Vår dato: 03.03.2017

Dykkar ref. NVE 200709348
Sakshandsamar: Finn Roar Halvorsrud

Stardalen Kraft AS – Søknad om endring av minste driftsvassføring og stasjonsplassering for Stardalen Kraftverk i Jølster kommune, Sogn og Fjordane fylke.

ARBEIDSSTERKNING	
16:00	13.01.2017
PB	JAM
102-A	102-A

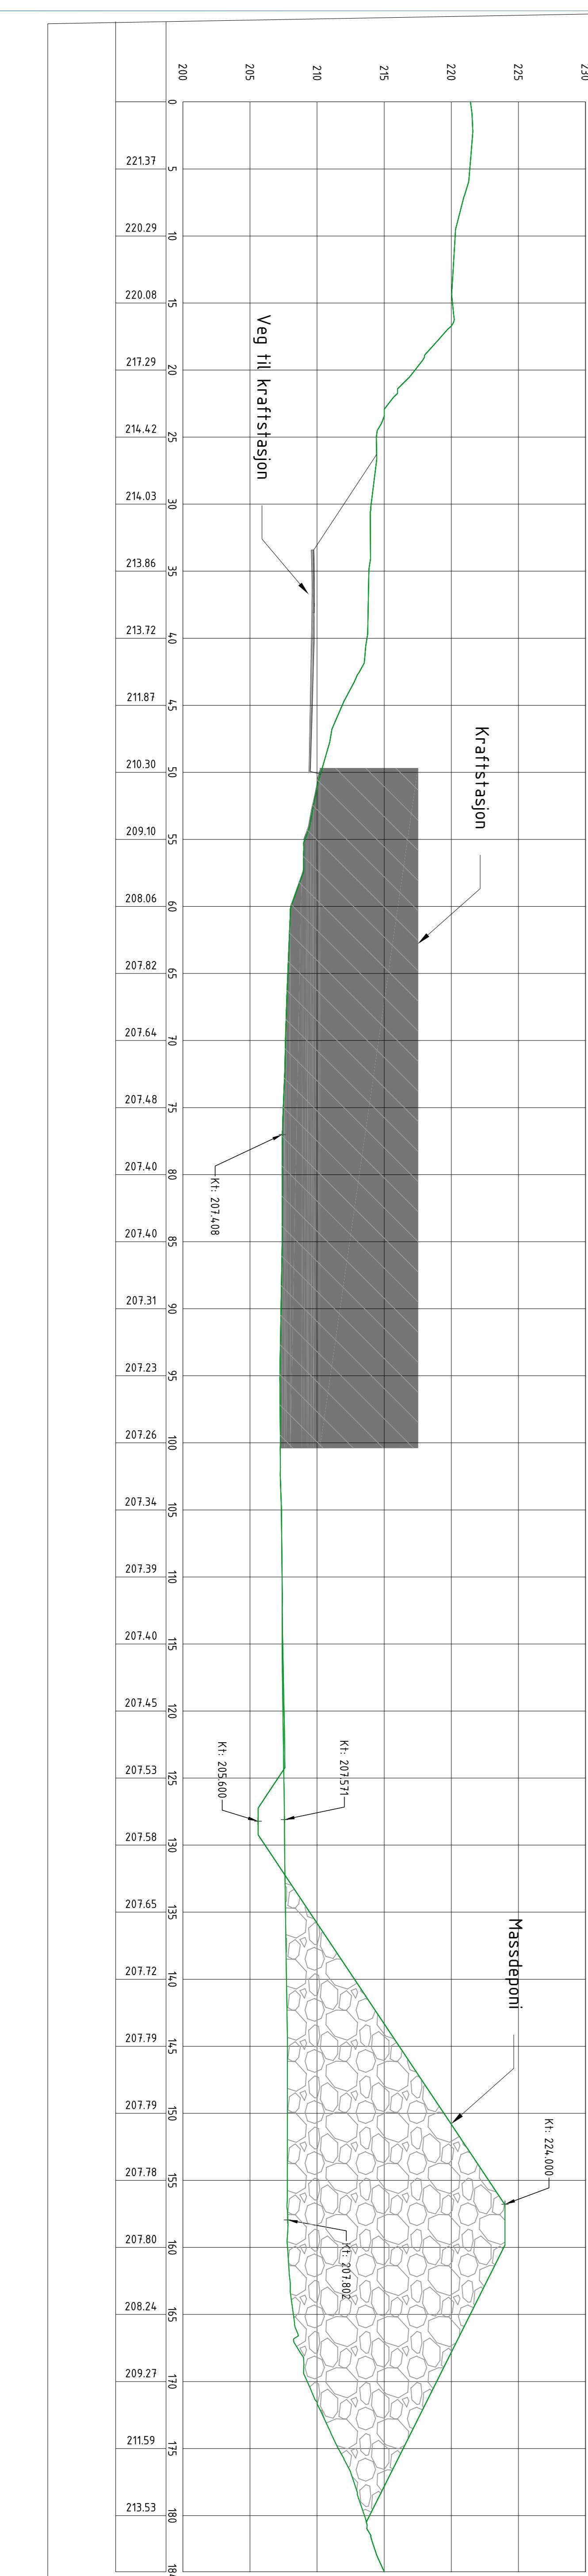
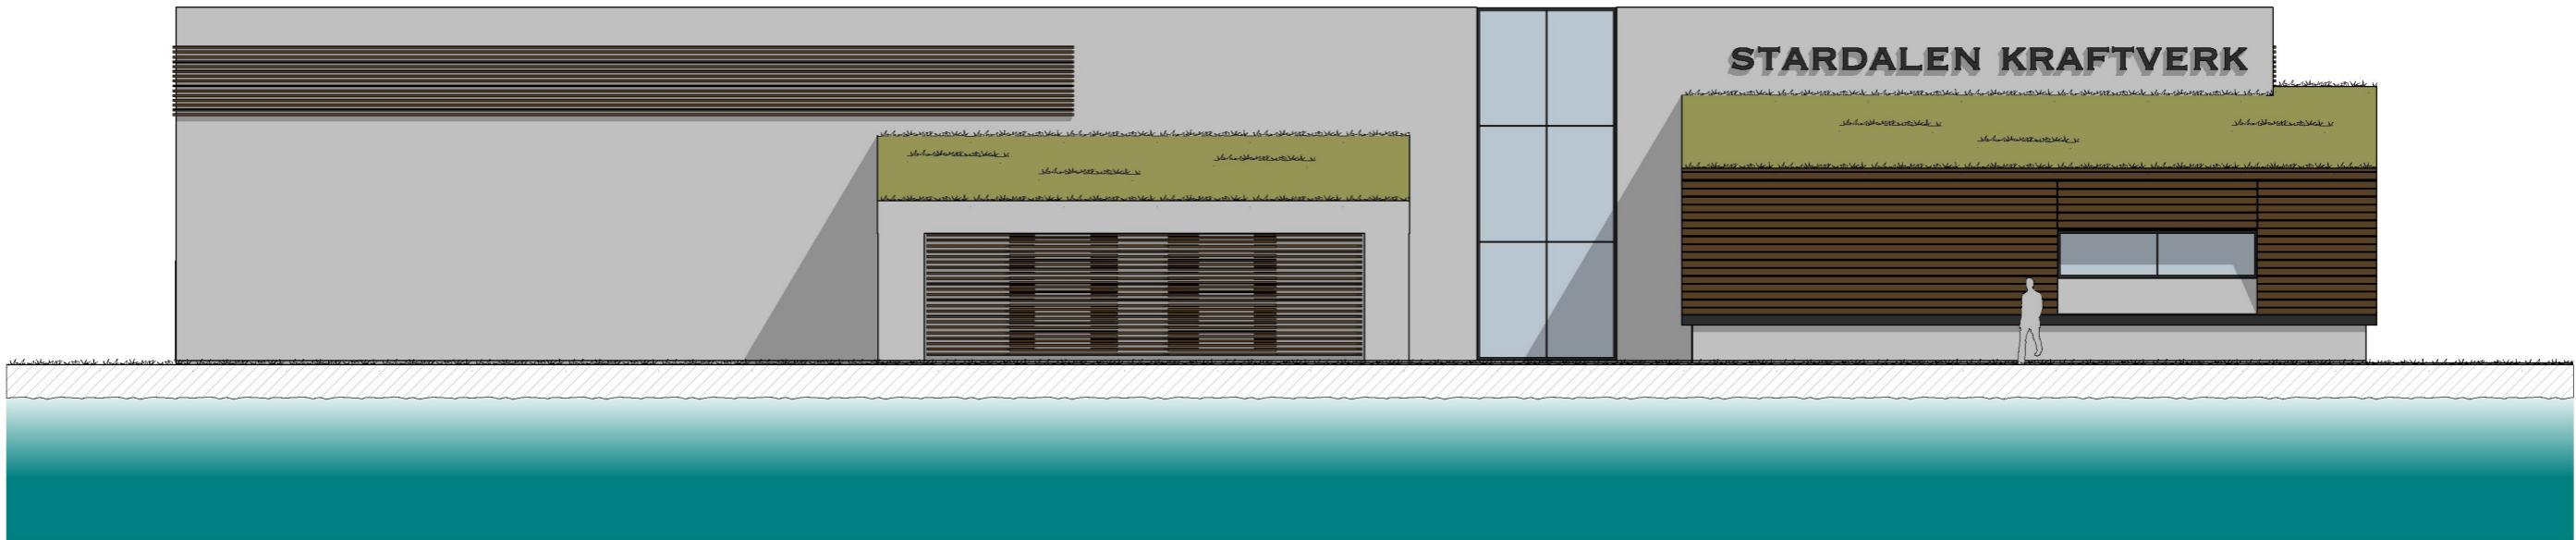
2. å flytte kraftstasjonen frå fjell til dagen til området der avløpskanalen var planlagd. Årsaka er at nye berekningar viser at det vert billegare å bygge kraftstasjonen i dagen og at økonomisk risiko og skaderisiko vert redusert. Det er til dømes kostbart å ha transformatorar plassert i fjell uavhengig om innkapsling mot eksplosjonstrykk, avlastingstunnel eller tørrtransformatorar vert valgt som risikoreduserande tiltak. Endringa vil føre til at kraftstasjon, grunnflate ca 500m² og høgd over terrenget inntil 10,0 meter vert bygd i dagen. Det er lagd vekt på at utforminga av kraftstasjonen vert tilpassa terrenget og at stasjonsbygget vert godt lydisolert. Stasjonsplassering i dagen vart omsøkt som alternativ A.2 i konsesjonssøknaden /1/. Omsøkt plassering er lengre vest på myra og med trykkrør i tunnel gjennom Langskorhaugen enn det som er skildra i konsesjonssøknaden. Dette er gjort for å unngå ura under fjellsida og redusere risikoen for steinsprang og snøskred. Ved å flytte kraftstasjonen ut av fjellet vil Stardalen Kraft AS spare 5,0 mill. kr og risikoene i prosjektet vert redusert.

Kraftstasjon i dagen er tenkt plassert i det sør-vestre hjørne på myra rett nord for Langeskorhaugen og under Svorene. Det er tenkt å legge trykkrøyr i tunnel om lag 250 meter inn gjennom Langeskorhaugen til tilstrekkeleg overdekking for betongpropp er oppnådd. Kraftstasjonen vil ha eit areal på om lag 500m² og vere maksimalt 10,0 meter høg over terrenget. Lengda på maskinsalen vil vere 45meter og tekniske rom vert plassert mot elva for å dempe høgda og storleiken.

Massedeponiet vert lagd i ein inntil 15 meter høg fylling med stigning 1:1,5 på alle sider og er plassert parallelt med fjellsida på nordsida av myra. Deponiet med om lag 110.000m³ massar, hovudsakleg sprengstein, vil fungere som ein skredvoll og gje tilstrekkeleg sikring mot snøskred og steinsprang, jamfør geologinotat i vedlegg 5. Det er planlagd to påhogg for tunnelen slik at kraftverket kan byggast samtidig med tunneldrivinga.

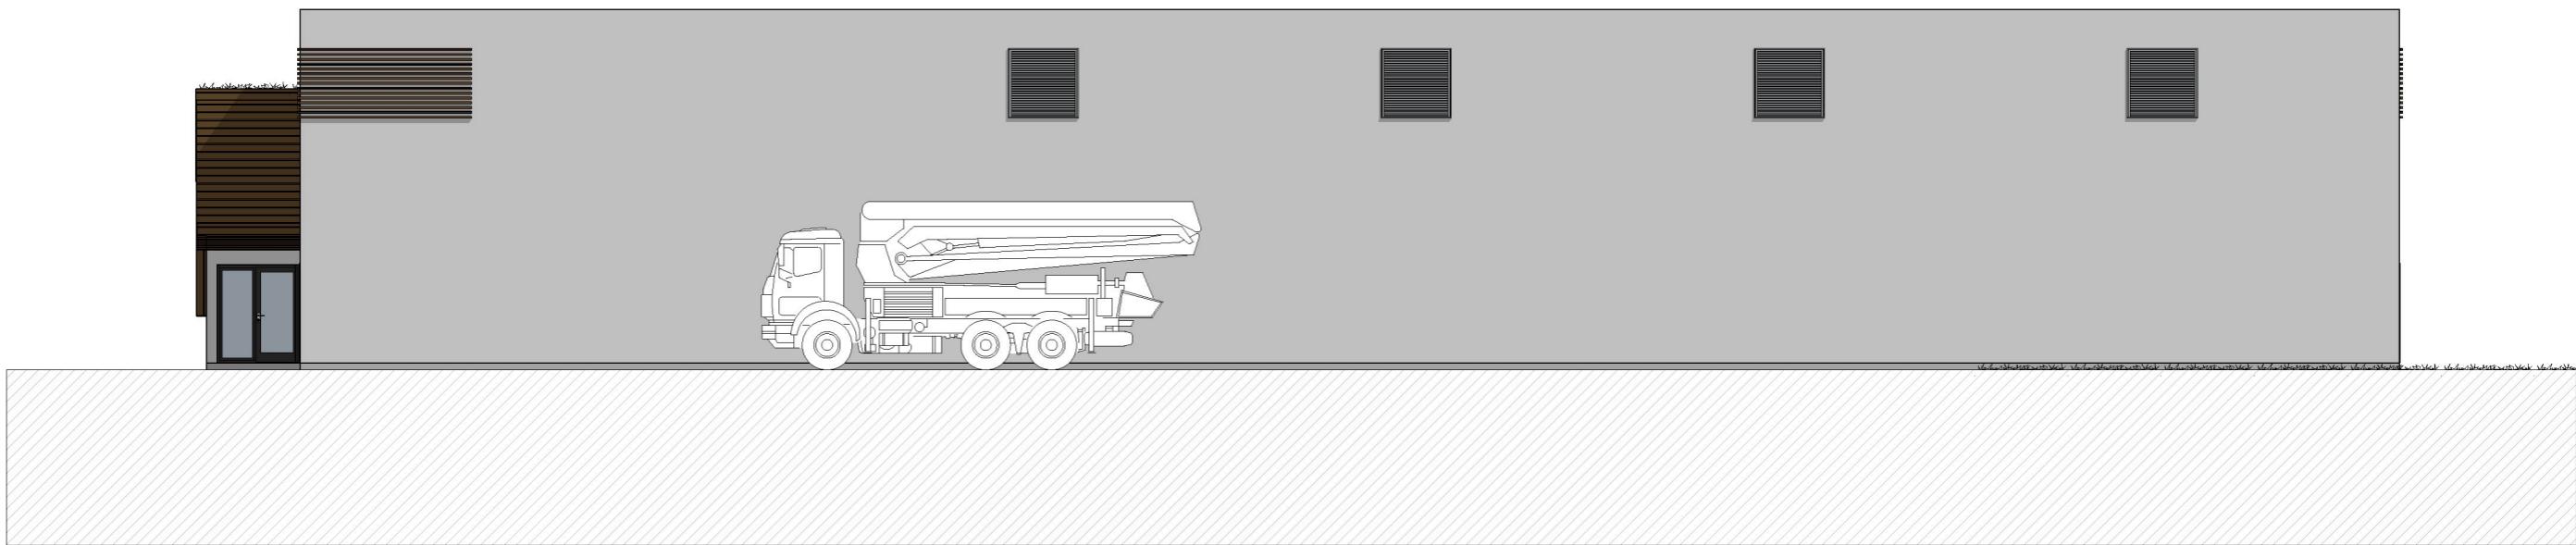
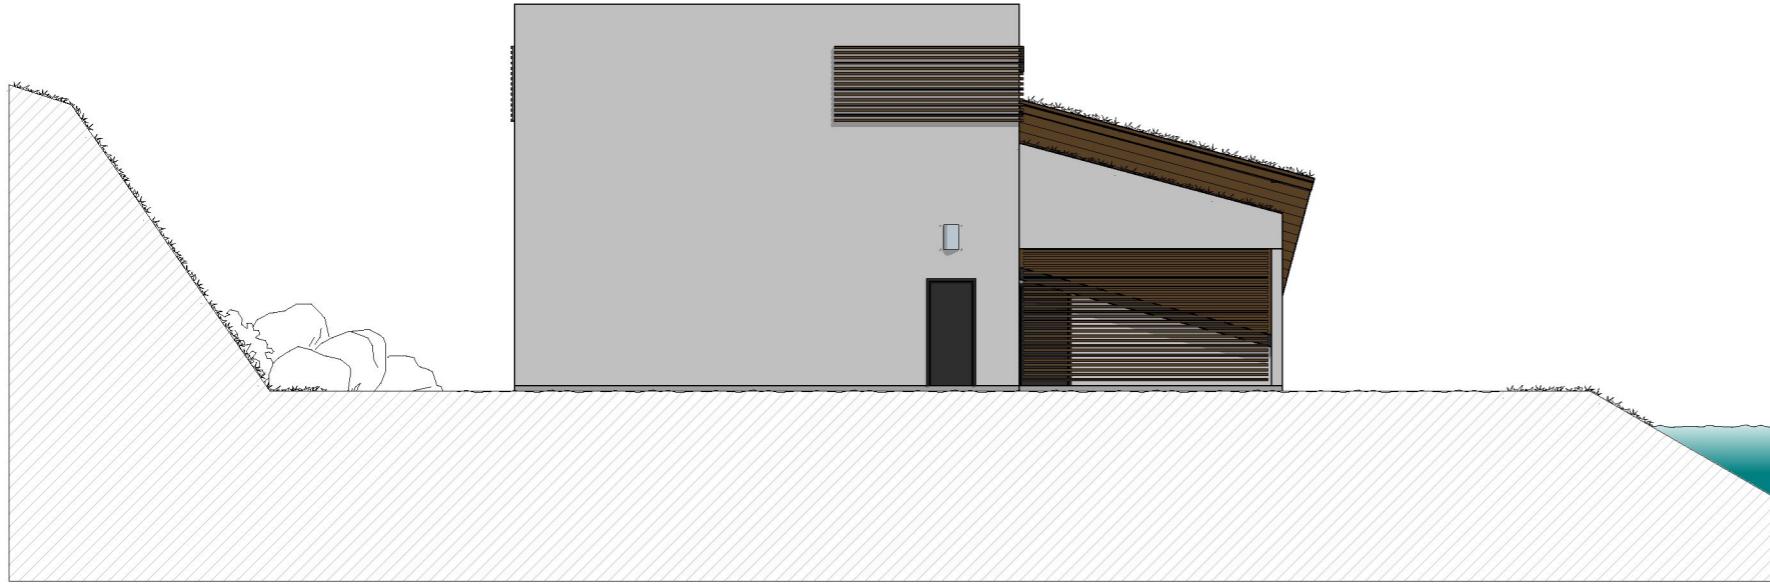
Bech Arkitekter står for utforminga og dei har lagd vekt på å dempe storleiken ved å bryte opp fasaden. Kraftstasjonen vert oppført i betonelement eller betong med litt svart fargestoff. Parti med trelektar på maskinsal og trelektar i brunt treverk på tekniske rom vil også bryte opp fasaden mot Klakegg. Maskinsalen får flatt tak for unngå store høgder og tekniske rom får 20° skråtak med torvtekking for ytterlegare å dempe uttrykket.
